Gemeente Oegstgeest

Onderwerp Besluit weigering omgevingsvergunning (BOPA)

Op 15 maart 2026 hebben wij uw aanvraag voor een omgevingsvergunning ontvangen voor het legaliseren van een fietsenberging in de voortuin op het adres van Griethuijsenplein 4 in Oegstgeest.

Plattegrond voortuin Van Griethuijsenplein 4, Oegstgeest

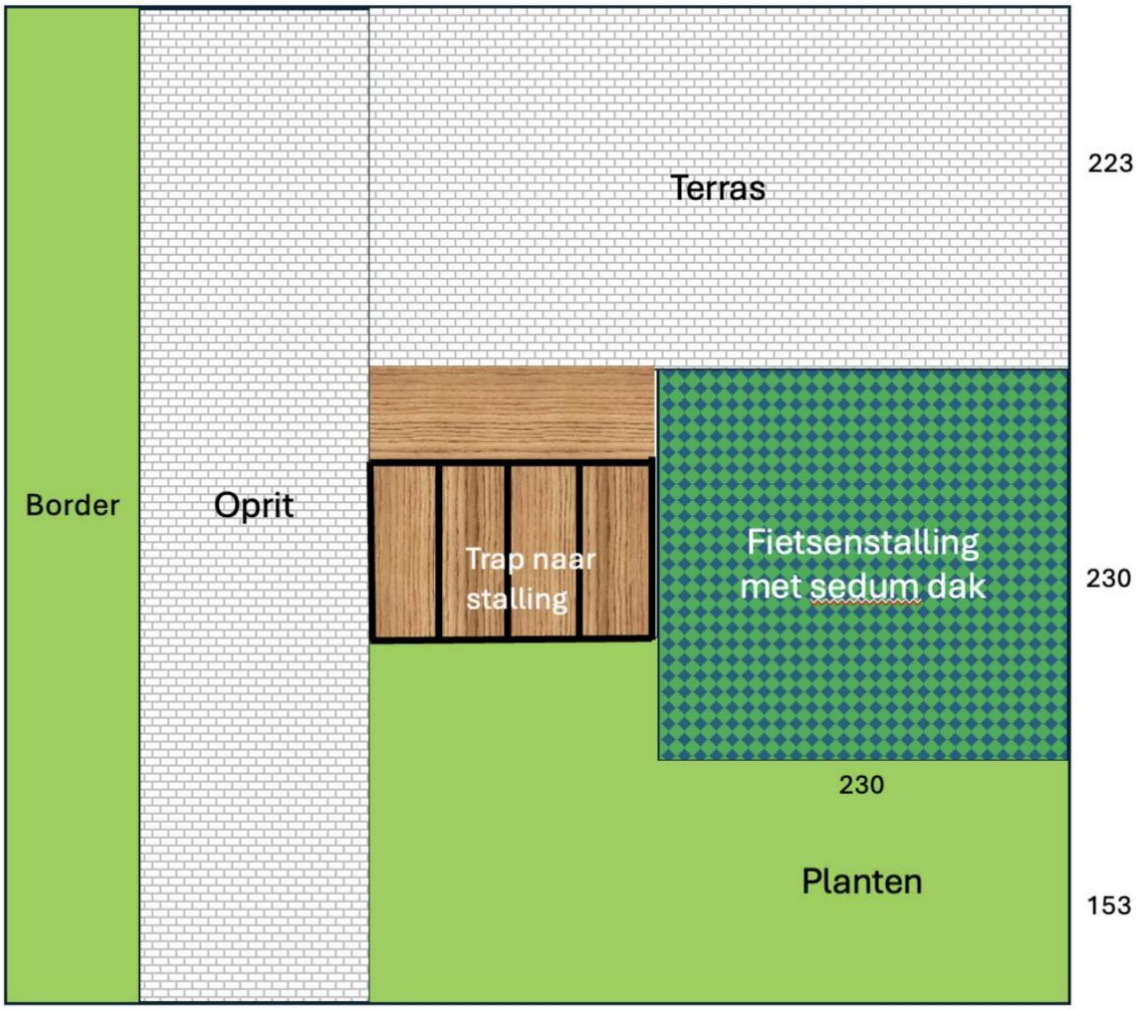
Volgens uw opgaaf is de hoogte van de fietsenberging (inclusief groen dak) circa 1,08 1,50 meter, ligt de fietsenberging in de zijdelingse perceelgrens, staat op 1,53 meter van de openbare stoep en op 2,23 meter van de voorgevel en is deels aan de zijkant omzoomd met groen. Uit aangeleverde tekening blijkt verder dat de fietsenberging de afmetingen L 2,30 m x B 2,30 m heeft, hetgeen resulteert in een oppervlakte van 5,29 m².

Omdat uw achtererf niet bereikbaar is komt u volgens bovenstaande richtlijnen in beginsel in aanmerking om in het voorerf te bouwen. De door u in de voortuin gerealiseerde fietsenberging voldoet grotendeels aan de richtlijnen, echter bedraagt de oppervlakte van de fietsenberging 5,29 m2 en is hiermee groter dan de maximaal toegestane richtlijn van 4 m2. Kortom: de in de voortuin gerealiseerde fietsenberging voldoet niet aan de gemeentelijke richtlijnen.

Ondanks dat wij erkennen dat de zonder omgevingsvergunning gerealiseerde fietsenberging in de voortuin een vergroting van het woongenot oplevert is er voor onderhavige locatie niet wenselijk om de fietsenberging in uw voortuin in deze omvang c.q. oppervlakte te behouden. U kunt in onze ogen met beperkte aanpassing namelijk wel aan de gestelde richtlijnen voldoen.

Conclusie
Gelet op voorgaande overwegingen achten wij, ook na heroverweging van de richtlijnen, het verlenen van de gevraagde omgevingsvergunning niet verenigbaar met een evenwichtige toedeling van functies aan locaties en kunnen wij niet instemmen met het voorgestelde plan voor de fietsenberging in de voortuin. De fietsenberging kan door aanpassing(en) naar ons oordeel namelijk voldoen aan de gestelde richtlijnen.

B. Wat mag worden gebouwd in het voorerf:
- *Maximaal één bouwwerk (overkapping / bijgebouw) t.b.v. stalling van fietsen en/of containers.*
- *Het bouwwerk heeft een oppervlakte van maximaal 4 m^2.*
- *Het bouwwerk mag maximaal 1,4 m hoog zijn.*
- *Wanneer het bouwwerk een groen dak heeft mag t.b.v. het groene dak 10 cm extra hoger gebouwd worden.*

C. Voor een goede inpassing gelden de volgende regels voor de plaatsing:
- *Het bouwwerk wordt op minimaal 1 m van de openbare weg gebouwd.*
- *Het bouwwerk wordt op minimaal 1 m afstand van de gevels van het hoofdgebouw gebouwd.*
- *Het bouwwerk wordt op de zijdelingse perceelsgrens gebouwd.*
- *Het bouwwerk wordt waar mogelijk niet voor een raam of deur geplaatst.*
- *Het bouwwerk is aan de gevels aangekleed met beplanting en heeft een dak met begroeiing.*
